RENAULT

N.T. 718

Gamme Renault 12-15-16-17

BOITE DE VITESSES AUTOMATIQUES TYPE 4139 - CONSOMMATION D'HUILE

- capsule à dépression CALORSTAT (ancienne capsule) figure 1
- capsule à dépression EFF.BE (nouvelle capsule) figure 2

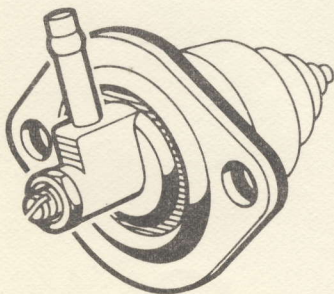
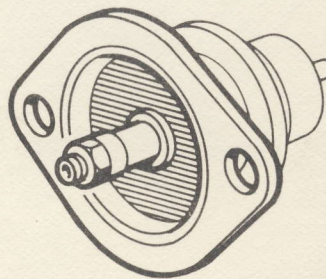
Mauvaise étanchéité de la capsule à dépression sur B.V.A. entraînant une réaspiration de l'huile de boîte par le collecteur d'admission du moteur.

La capsule CALORSTAT peut présenter en endurance une anomalie au niveau du soufflet métallique après plusieurs dizaines de milliers de kilomètres.

La capsule EFF.BE de conception plus moderne, présente une meilleure tenue en endurance.

En réparation, remplacement IMPERATIF de la capsule à dépression CALORSTAT n° 77 01 455 700 par la capsule nouveau modèle EFF.BE n° 77 00 563 840.

Après remplacement de la capsule, contrôler et régler si nécessaire la pression d'huile (voir NT 674).
